Załącznik 3 DO PROTOKOŁU Z ODBIORU WSTĘPNEGO

REDKOM PARK Bielsko
Uwagi bieżące do aktualnie realizowanych Robót

21.11.2024

Inspektor nadzoru robót bud.
Piotr Andrzejczak

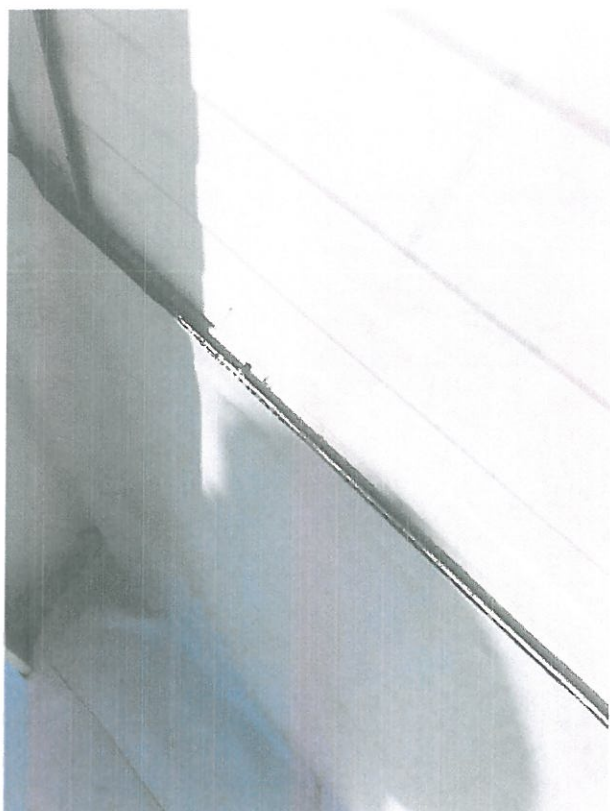
- Zdjęcie 4 – Konieczne uszczelnienie (zakrycie) odgiętego fragmentu listwy na attyce, do którego jest zgrzana membrana. Proszę przedstawić rozwiązanie – aktualnie nieakceptowalne, możliwość przecieków za membraną. Zastosowanie tylko masy uszczelniającej niewystarczające.

- Zdjęcie 7 – jak Zdjęcie 4

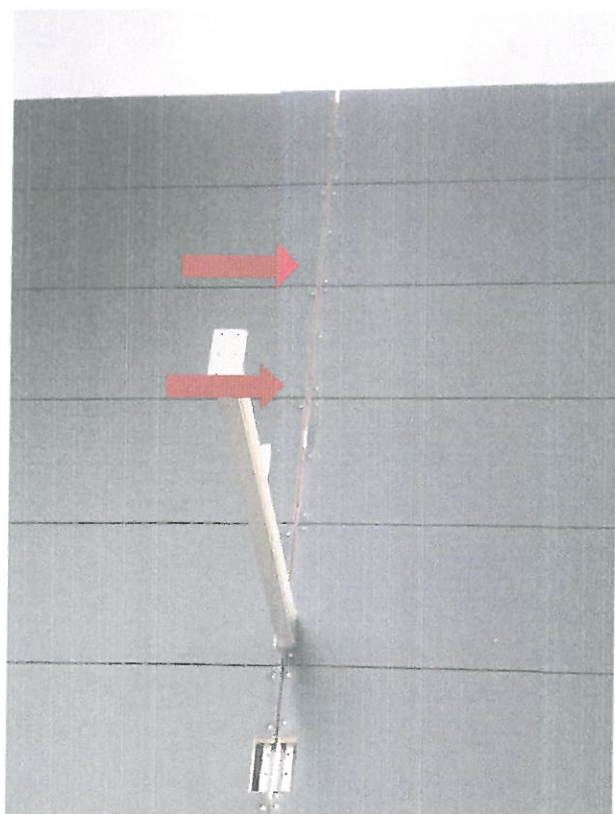
Foto 13 – konieczne monitorowanie stateczności słupa w doku KAUFLAND w celu zachowania bezpieczeństwa. Należy jak najszybciej wykonać docelową konstrukcję a do tego czasu zapewnić aby nie doszło do awarii.
